調査データのトレーサビリティの確認結果

### ③最新活動面認定方法の見直しに伴う変更等について

K断層の連続性評価に関するデータ:トレーサビリティの確保に伴う変更箇所等一覧表(最新活動面の認定方法の見直し関連)

K断層の性状(ふげん道路ピット)

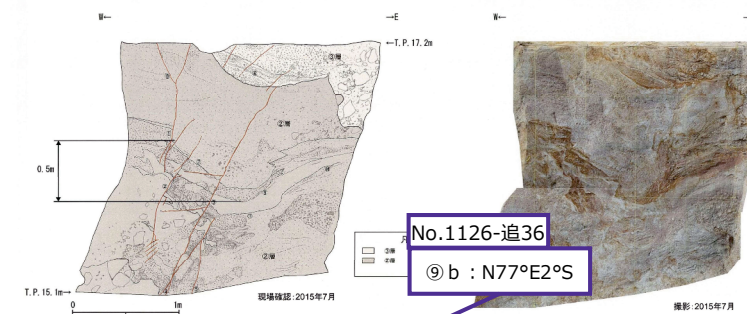
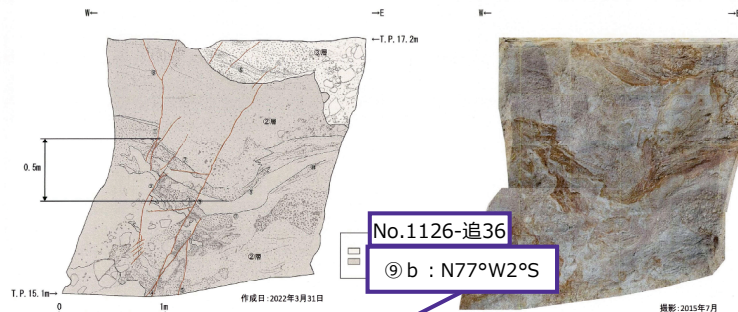
ふげん道路ピット東法面中段スケッチ原図の記事欄 (No.1126-追36, 1126-追37) を修正

154, 155 : ②層, ③層の色調修正

・ふげん道路ピットでは, K断層は数条に分岐しており, ふげん道路ピットの中央付近まで連続していることが確認でき, ②層中の地層を変位基準とした鉛直変位量は合計で0.5mである。

K断層 薄片試料観察(H24-B'-1 深度7.91m)

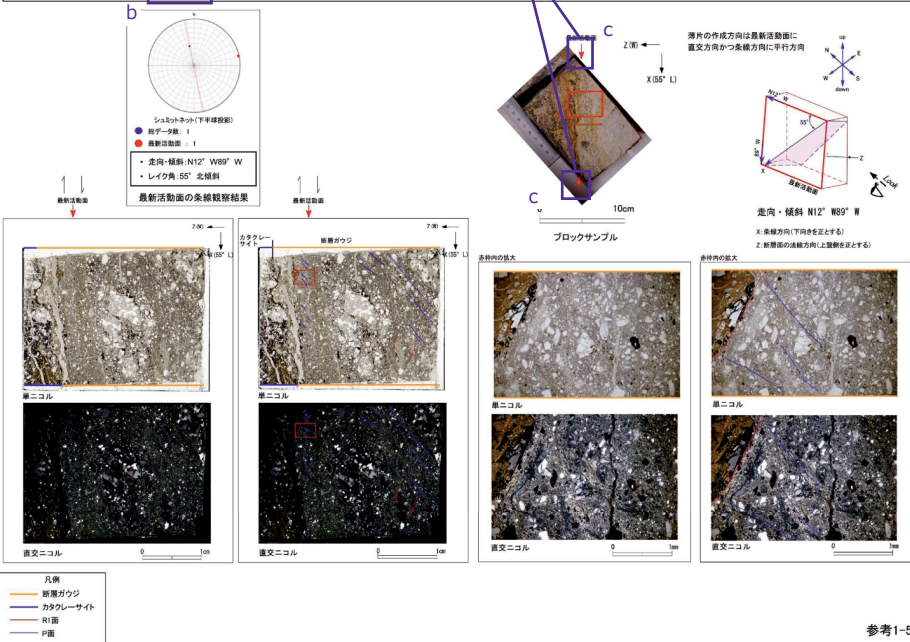
No.最-1  
深度7.91m

No.最-1  
(赤矢印位置)

No.最-1  
(フォーム見直しにより数値の記載なし)

・H24-B'-1のボーリングコアから採取した薄片試料の観察結果によれば最新活動ゾーンの変位センスは、左ずれを伴う逆断層である。  
・最新活動ゾーンには、断層ガウジとカタクレーサイトの特徴が認められ、カタクレーサイトの特徴は、カタクレーサイトが断層ガウジに取り込まれたものと考えられることから断層ガウジと判断した。  
・(断層ガウジ)基質は粘土鉱物を主体とする。  
・(断層ガウジ)丸みを帯びている岩片が多い。  
・岩片は少ない。  
・(カタクレーサイト)岩片の粒界を横断する破断面が認められる。

第7.4.4.380図 (5) K断層 破砕部性状 H24-B'-1 深度7.50~10.93m (変位センス, 薄片観察による断層岩区分(1/2))

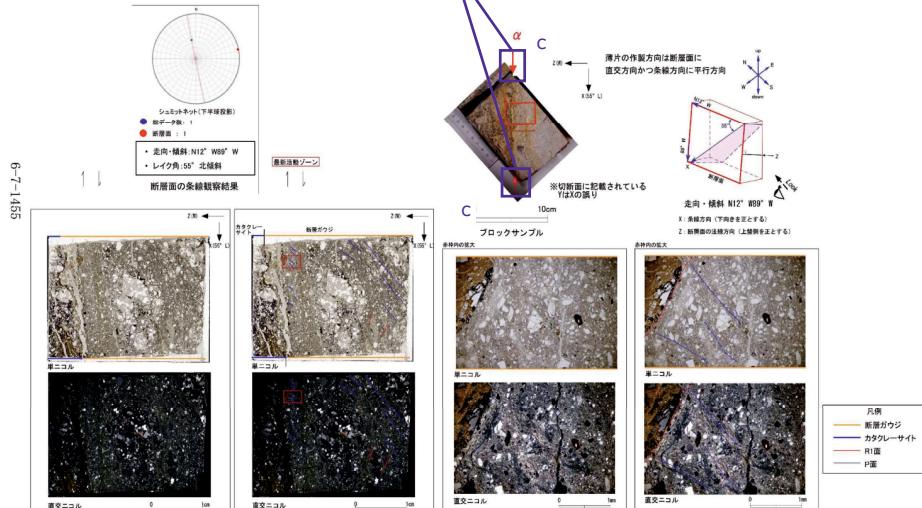
H24-B'-1深度7.50~10.93m 最新活動面の深度 (No.最-1) を変更

- 変更後の最新活動面認定方法によると、H24-B'-1深度7.50~10.93m の破砕部における最新活動面は7.90mの断層面であるため最新活動面深度を変更した。

H24-B'-1 深度7.50~10.93m ボーリングコア観察 断層面の認定

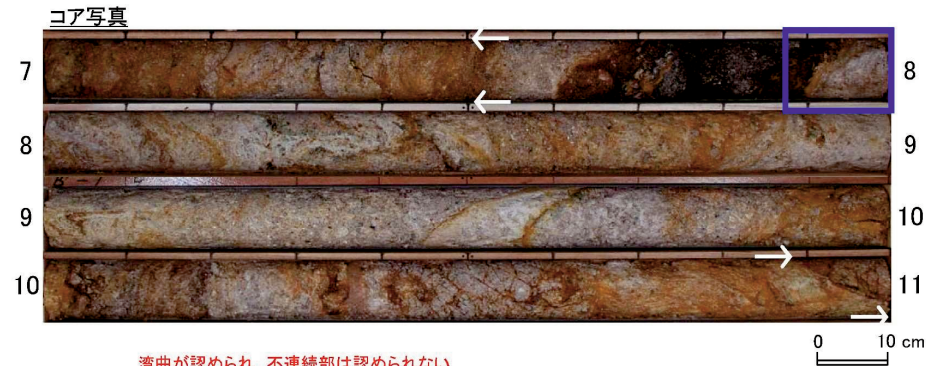
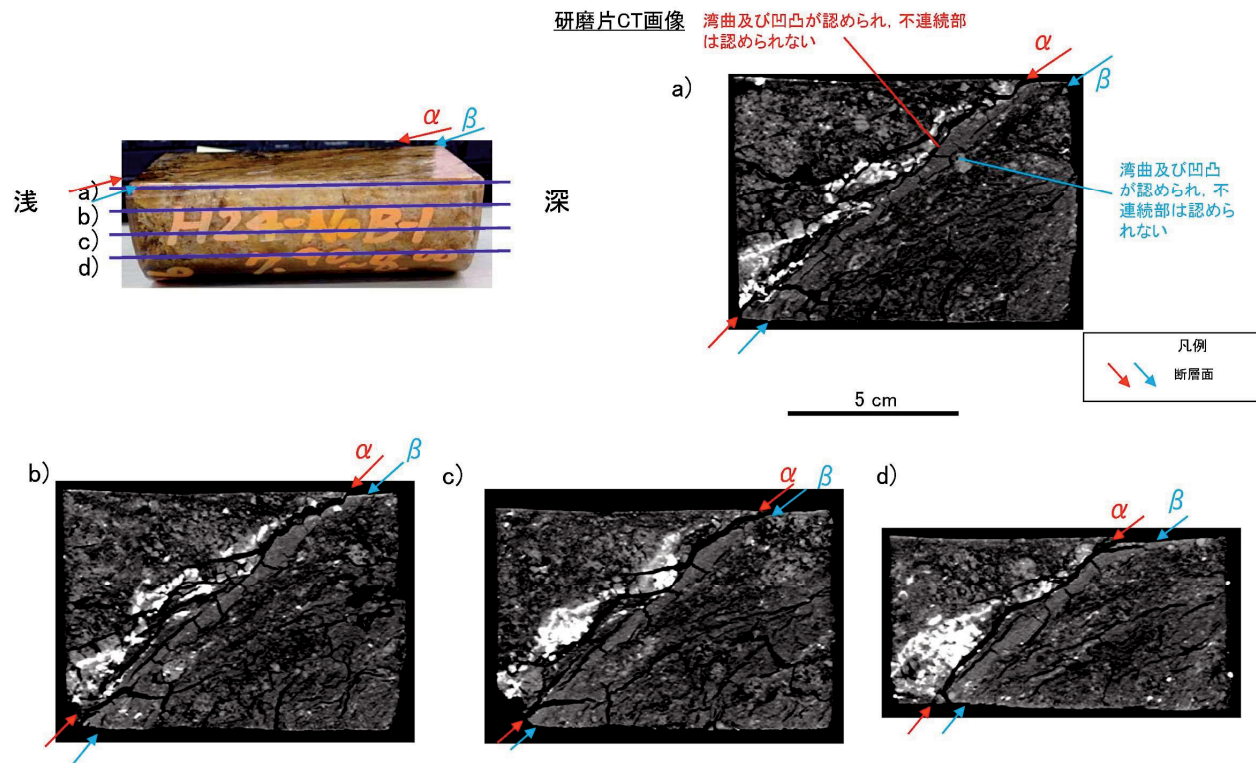
- ボーリングコア観察において、深度7.90mに断層面 $\alpha$ 、深度7.91mに断層面 $\beta$ が認められる。
- 断層面 $\alpha$ は大きく湾曲し直線性に乏しい。不連続部が認められず、連続性に富む。
- 断層面 $\beta$ は大きく湾曲し直線性に乏しい。不連続部が認められず、連続性に富む。

## H24-B'-1 深度7.50~10.93m 研磨片観察 断層面の認定

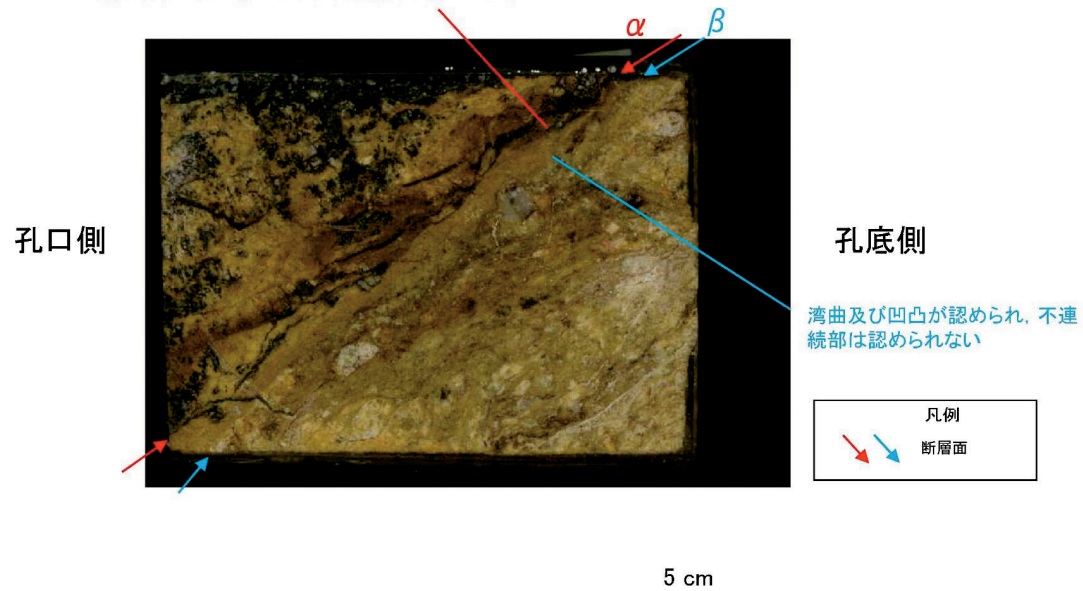
- ・研磨片観察において、CT画像観察の結果と同様に断層面 $\alpha$ 、断層面 $\beta$ が認められる。
- ・断層面 $\alpha$ は他の構造に切られておらず、細粒部を伴い、湾曲及び凹凸がやや認められ直線性にやや富み、不連続部は認められず、連続性に富む。
- ・断層面 $\beta$ は他の構造に切られておらず、細粒部を伴い、湾曲及び凹凸が認められ直線性に乏しいが、不連続部は認められず、連続性に富む。
- ・ボーリングコア観察、CT画像観察、研磨片観察より、細粒部を伴い、最も直線的な深度7.90mの断層面 $\alpha$ を検討対象の断層面とした。

H24-B'-1 深度7.50~10.93m 薄片観察 分帯

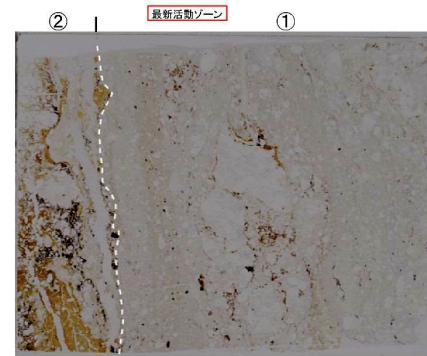
- ・①のゾーンは、粘土鉱物の量は多く、粘土鉱物の定向配列は認められない。岩片は少なく、丸みを帯びている岩片が多い。②のゾーンよりも岩片の量は少なく、粘土鉱物が多い。
  - ・②のゾーンは、粘土鉱物の量は多く、粘土鉱物の定向配列は認められない。岩片は少なく、丸みを帯びている岩片が多い。
- 以上のことから、細粒化が最も進んだ①のゾーンを最新活動ゾーンと認定した。
